女川原子力発電所第2号機 工事計画認可申請書の一部補正 補正前後比較表  
 【VI-2-2-6 復水貯蔵タンク基礎の耐震性についての計算書】

女川原子力発電所第2号機 工事計画認可申請書の一部補正 補正前後比較表  
 【VI-2-2-8 海水ポンプ室の耐震性についての計算書】

女川原子力発電所第2号機 工事計画認可申請書の一部補正 補正前後比較表  
 【VI-2-2-10 3号機海水ポンプ室の耐震性についての計算書】

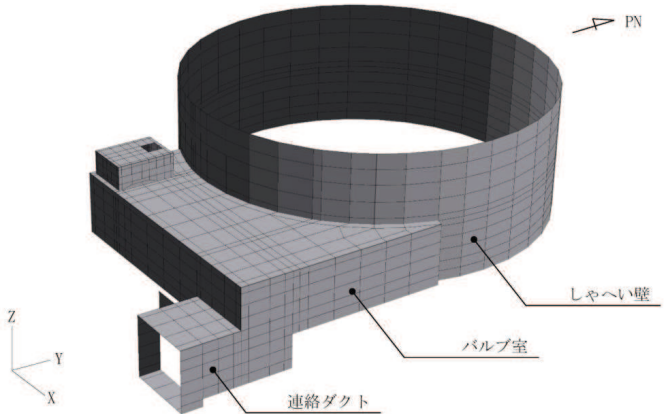
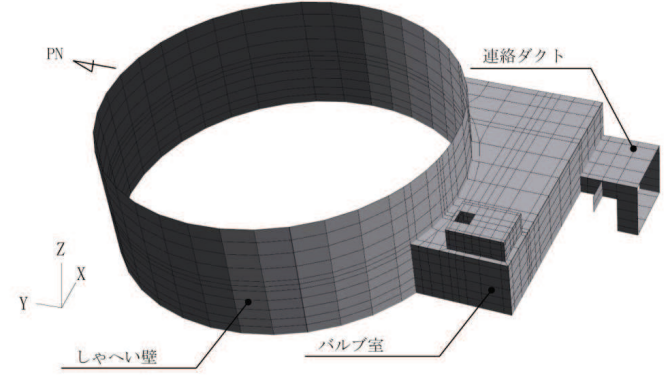
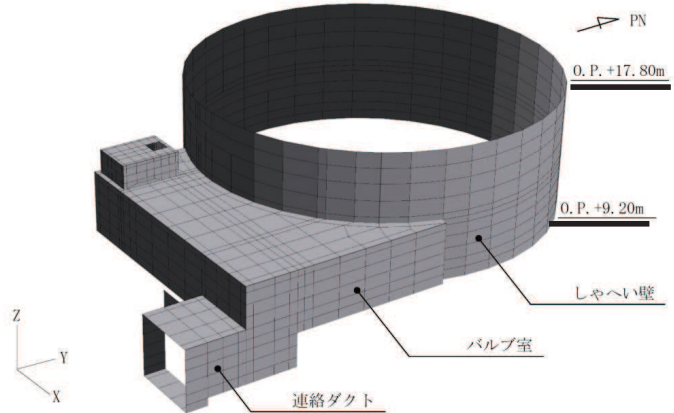
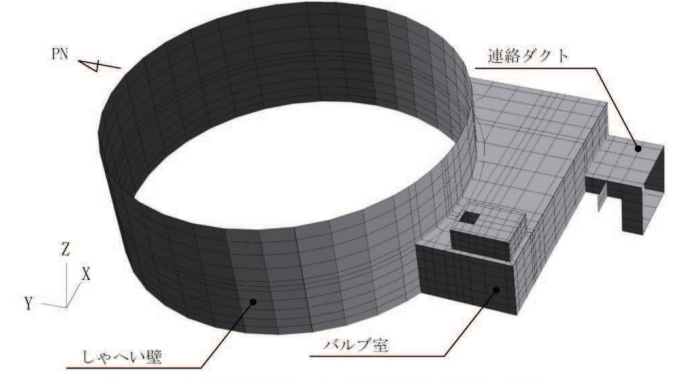
変更前	変更後	備考
<div style="display: flex; flex-direction: column; align-items: center;"> <div style="width: 100%; text-align: center;"> </div> <div style="width: 100%; text-align: center;"> <p>図3-2 復水貯蔵タンク基礎 地震時荷重算出用地質断面図 (A-A断面, 南北)</p> </div> <div style="width: 100%; text-align: center;"> </div> <div style="width: 100%; text-align: center;"> <p>図3-3 復水貯蔵タンク基礎 地震時荷重算出用地質断面図 (B-B断面, 東西)</p> </div> </div>	<div style="display: flex; flex-direction: column; align-items: center;"> <div style="width: 100%; text-align: center;"> </div> <div style="width: 100%; text-align: center;"> <p>図3-2 復水貯蔵タンク基礎 地震時荷重算出用地質断面図 (A-A断面, 南北)</p> </div> <div style="width: 100%; text-align: center;"> </div> <div style="width: 100%; text-align: center;"> <p>図3-3 復水貯蔵タンク基礎 地震時荷重算出用地質断面図 (B-B断面, 東西)</p> </div> </div>	<p>記載の適正化</p>
<p>O.2 ⑥ VI-2-2-6 R.3</p>	<p>O.2 ⑦ VI-2-2-6 R.4</p>	
<p>14</p>	<p>14</p>

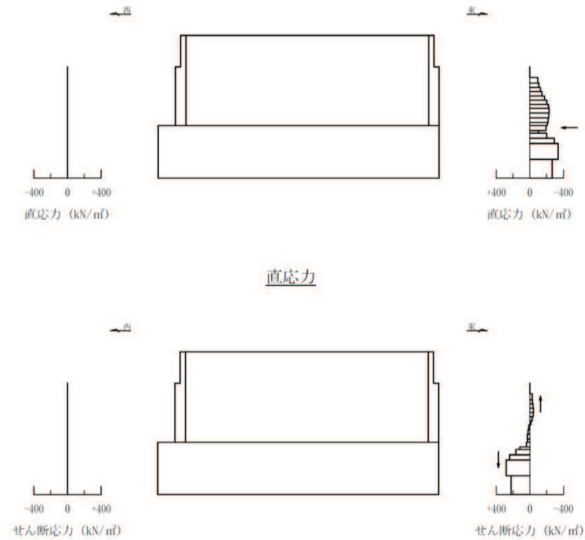
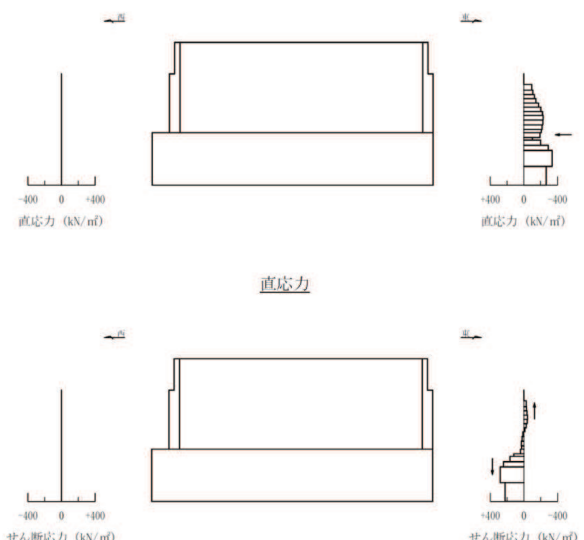
変更前	変更後	備考
<p>b. 基礎版                      基礎版は、線形シェル要素でモデル化する。三次元構造解析モデルを図3-10に示す。</p>  <p>図3-10 基礎版 三次元構造解析モデル図</p> <p>(2) 照査時刻                      構造部材の健全性評価において、照査時刻は構造的特徴を踏まえ、損傷モードごと及び部材ごとに評価が厳しくなる時刻を地震応答解析の結果から複数選定する。表 3-9 にしゃへい壁、バルブ室及び連絡ダクトの照査時刻を、表 3-10 に基礎版の照査時刻の選定の考え方を示す。                      なお、復水貯蔵タンク基礎のうち、しゃへい壁、バルブ室及び連絡ダクトについて三次元構造解析の結果において照査値が最大となるせん断破壊に対する作用荷重分布図を図 3-11 及び図 3-12 に、基礎版について三次元構造解析の結果において照査値が最大となるせん断破壊に対する作用荷重分布図を図 3-13 に示す。</p> <p style="text-align: center;">28</p>	<p>b. 基礎版                      基礎版は、線形シェル要素でモデル化する。<u>しゃへい壁、バルブ室及び連絡ダクトとの剛結部分には、拘束を考慮するため、線形はり要素でモデル化する。</u>三次元構造解析モデルを図3-11に示す。                      構造物の底面には、<u>地盤ばねを配置する。地盤ばねは、節点ばねとする。常時解析においては、「日本道路協会 平成 14 年 3 月 道路橋示方書・同解説 I 共通編・IV 下部構造編」に基づき設定する。地震時解析においては、地盤と構造物底面の剥離を考慮できる非線形ばねでモデル化し、「田治見の振動アドミタンス理論」に基づき設定する。</u>地盤ばねの設定イメージを図3-12に示す。</p>  <p>図3-11 基礎版 三次元構造解析モデル図</p> <p style="text-align: center;">29</p>	<p>記載の適正化</p> <p>記載の適正化</p>

図5-11 MMR（既設）の最大接地圧分布図  
(解析ケース①, S s - D 2 (-+), スクリーンエリア)

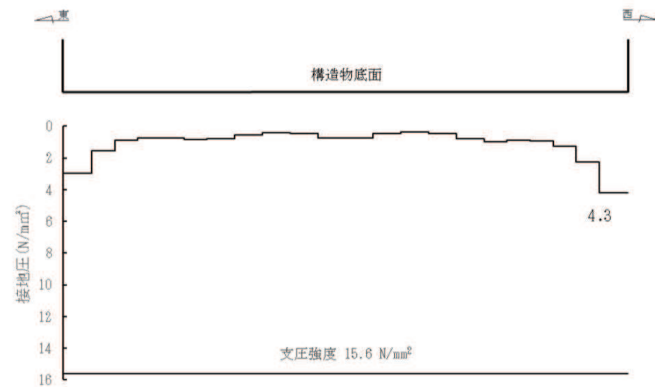
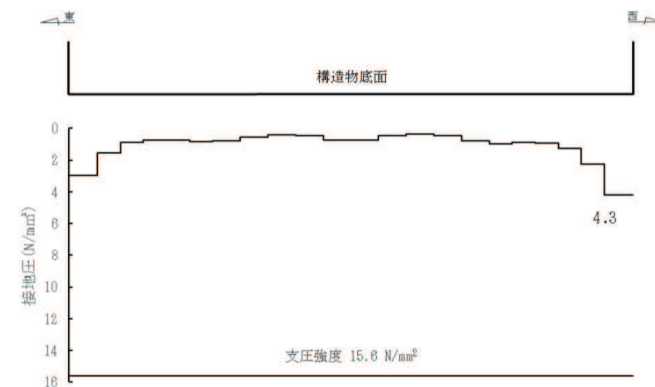
記載の適正化

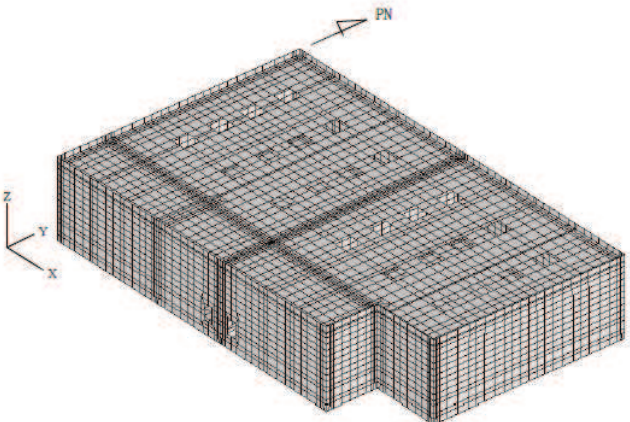
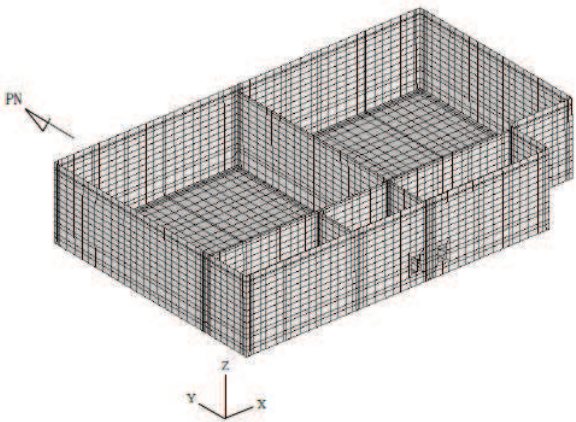
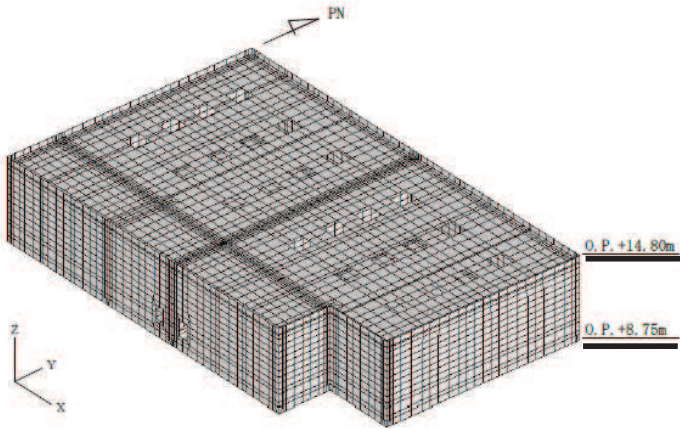
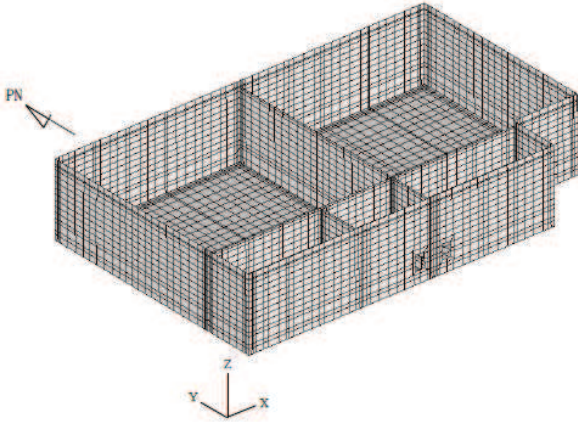
変更前	変更後	備考
<p style="text-align: center;">南 北</p> <p style="text-align: center;">図 2-7 軽油タンク室概略配筋図 (A-A 断面, 南北)</p> <p style="text-align: center;">西 東</p> <p style="text-align: center;">図 2-8 軽油タンク室概略配筋図 (B-B 断面, 東西 (タンク室))</p> <p style="text-align: center;">西 東</p> <p style="text-align: center;">図 2-9 軽油タンク室概略配筋図 (C-C 断面, 東西 (ポンプ室))</p>	<p style="text-align: center;">南 北</p> <p style="text-align: center;">図 2-7 軽油タンク室概略配筋図 (A-A 断面, 南北)</p> <p style="text-align: center;">西 東</p> <p style="text-align: center;">図 2-8 軽油タンク室概略配筋図 (B-B 断面, 東西 (タンク室))</p> <p style="text-align: center;">西 東</p> <p style="text-align: center;">図 2-9 軽油タンク室概略配筋図 (C-C 断面, 東西 (ポンプ室))</p>	<p>記載の適正化</p>

図3-4 三次元構造解析モデル図（鳥瞰図）

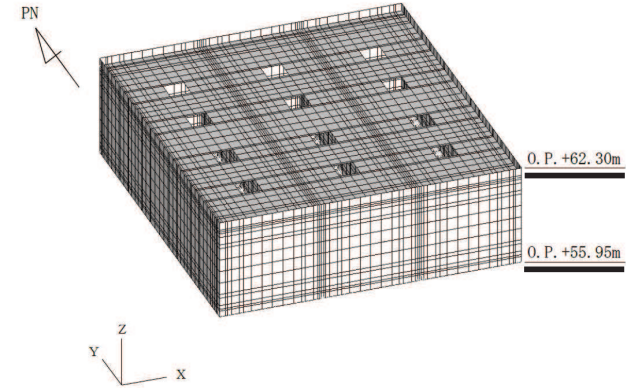
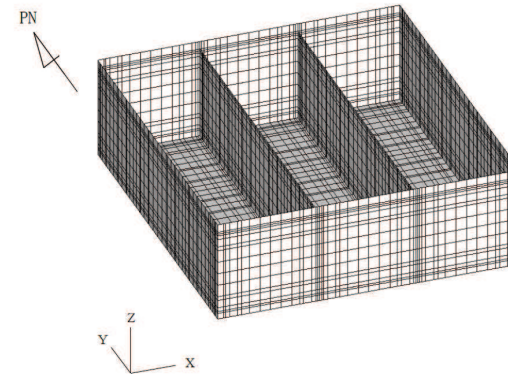
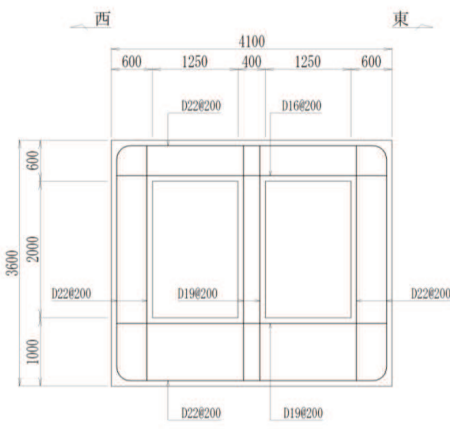
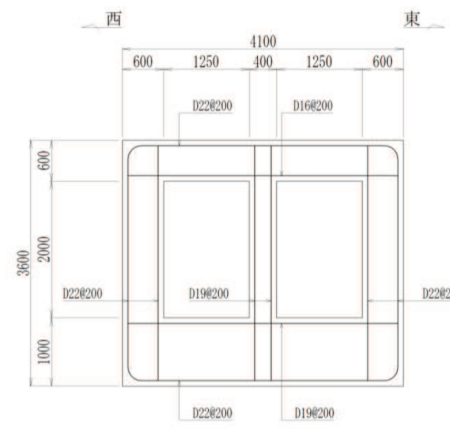
記載の適正化

表 2-1 構造計画

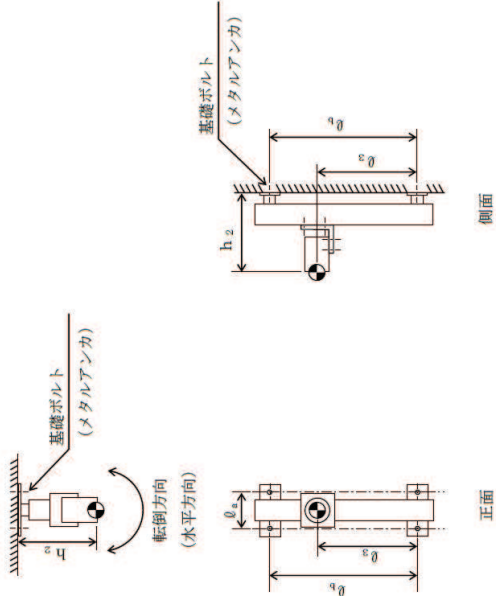
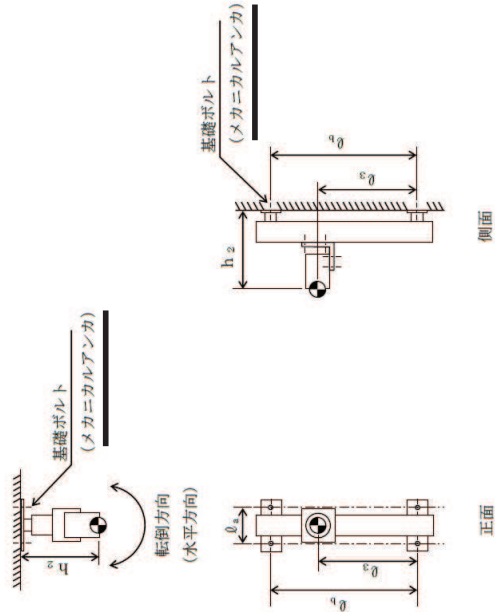
計画の概要		概略構造図
<p><b>基礎・支持構造</b></p> <p>検出器は、計器取付ボルトにより取付板に固定され、取付板は、取付板取付ボルトにより計器スタンションに固定される。</p> <p>計器スタンションは、基礎に基礎ボルトで設置する。</p>	<p><b>主体構造</b></p> <p>差圧式流量検出器（壁に設置された計器スタンションに検出器を計器取付ボルトにより固定する構造）</p>	<p>【残留熱除去系洗浄ライン流量（残留熱除去系ヘッドスプレイレイン洗浄流量）】</p> <p>(単位：mm)</p>

計画の概要		概略構造図
<p><b>基礎・支持構造</b></p> <p>検出器は、計器取付ボルトにより取付板に固定され、取付板は、取付板取付ボルトにより計器スタンションに固定される。</p> <p>計器スタンションは、基礎に基礎ボルトで設置する。</p>	<p><b>主体構造</b></p> <p>差圧式流量検出器（壁に設置された計器スタンションに検出器を計器取付ボルトにより固定する構造）</p>	<p>【残留熱除去系洗浄ライン流量（残留熱除去系ヘッドスプレイレイン洗浄流量）】</p> <p>(単位：mm)</p>
